CRICIÚMA DO AMANHÃ

PLANO DIRETOR PARTICIPATIVO

**AUDIÊNCIA PÚBLICA
E
REUNIÃO DO CONSELHO DE
DESENVOLVIMENTO MUNICIPAL – CDM**

10/11/2022

localização

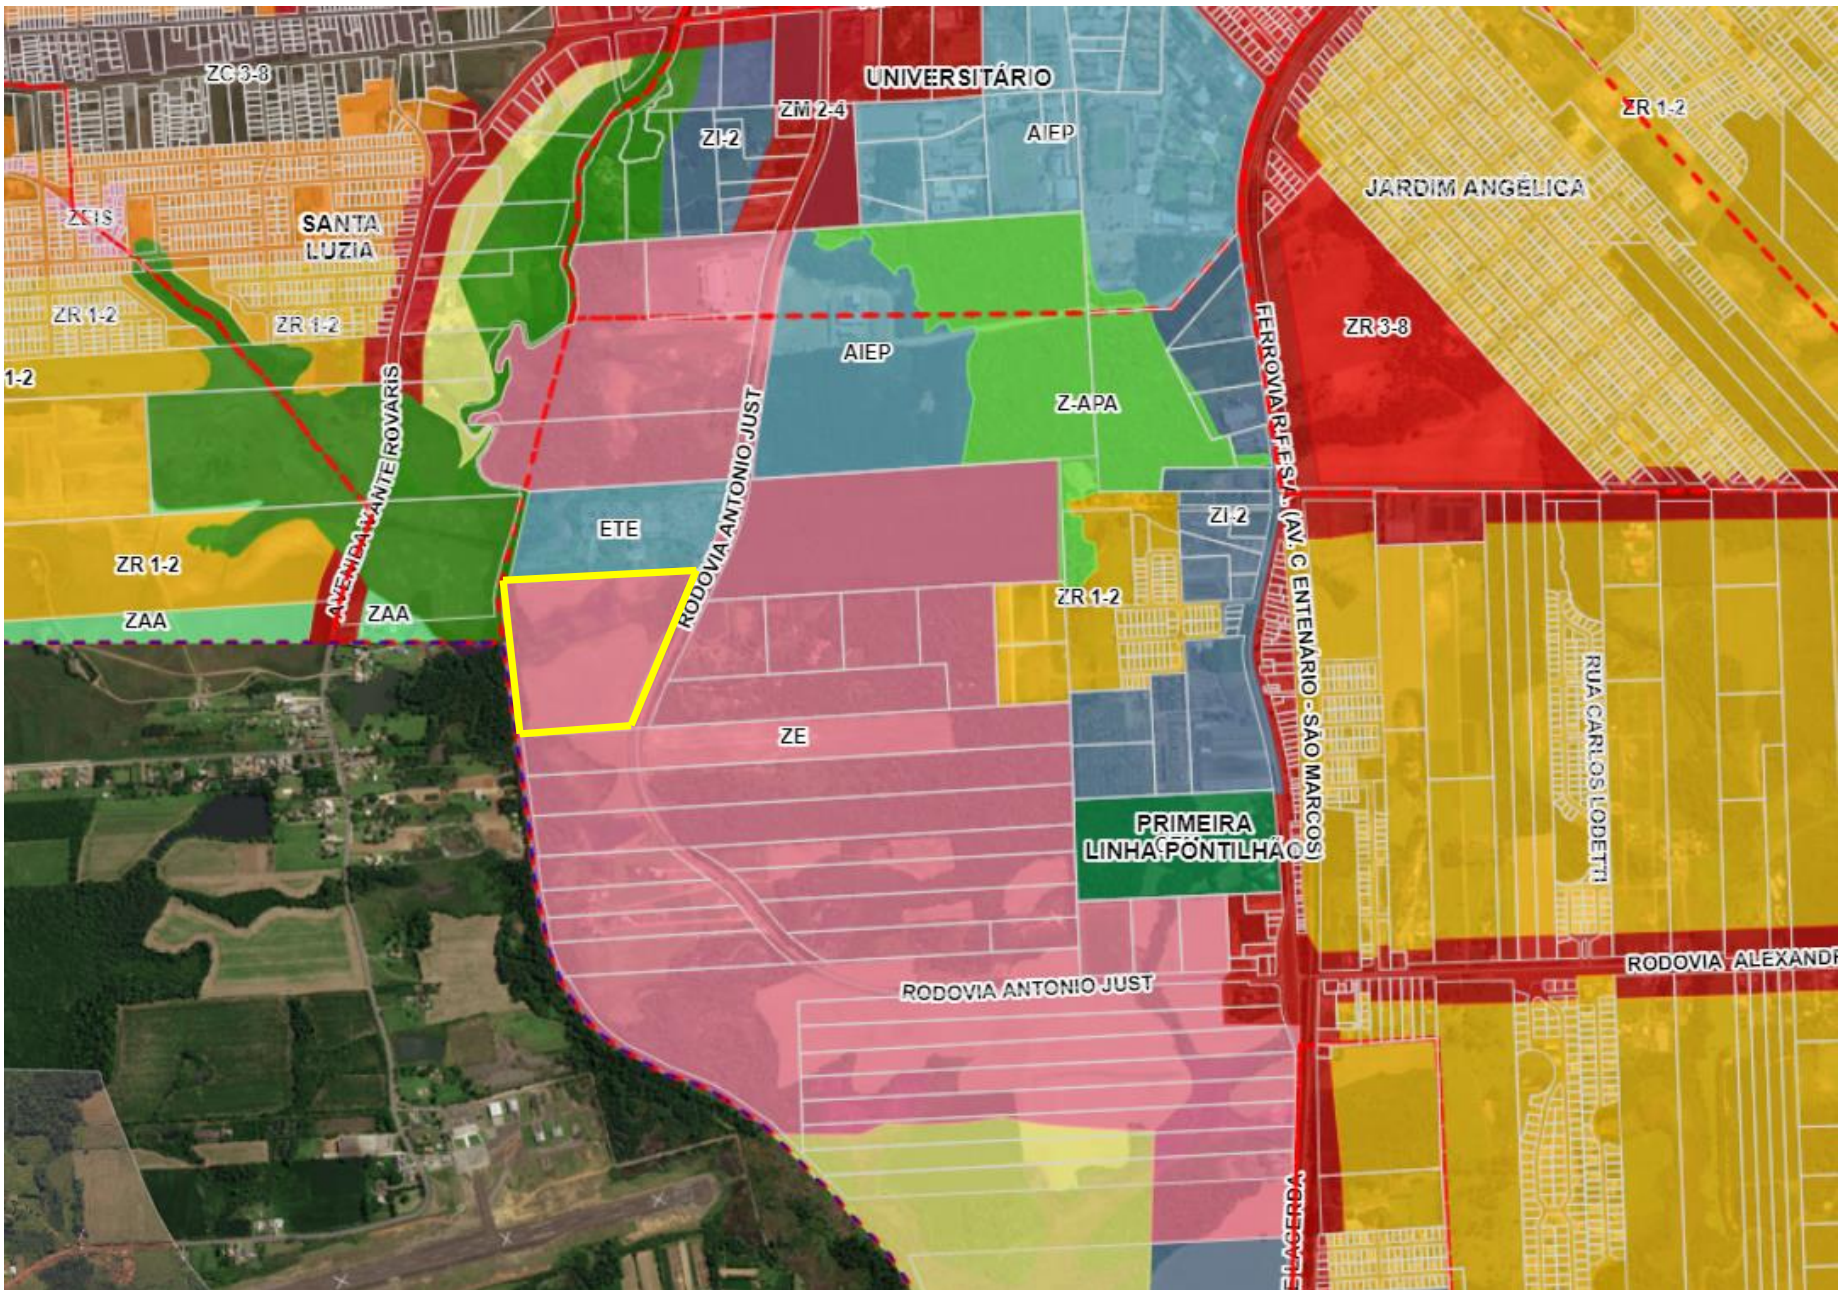
Mas, a princípio não são apresentadas outras medidas de cunho tecnológico e de iniciativa inovadora, que justifique a implantação de um loteamento de atividades residenciais no miolo e comerciais, serviços e industriais defronte a rodovia.

Quanto instalação desse anteprojeto, a Diretoria de Planejamento Urbano – DPU, requer de mais dados e intenções do requerente que melhor justifique o que diz a lei: “medidas de cunho tecnológico e de iniciativa inovadora”, para a partir de então analisar e verificar se o exemplo apresentado de ocupação se enquadra nesta localização e zoneamento de uso do solo.

Após a apresentação e discussões a respeito desta solicitação os membros da Câmara Temática II indeferiram a proposta apresentada, assim como sugeriram que o processo seja retirado da pauta da próxima reunião do CDM, uma vez que a solicitação não apresenta os requisitos mínimos da lei.
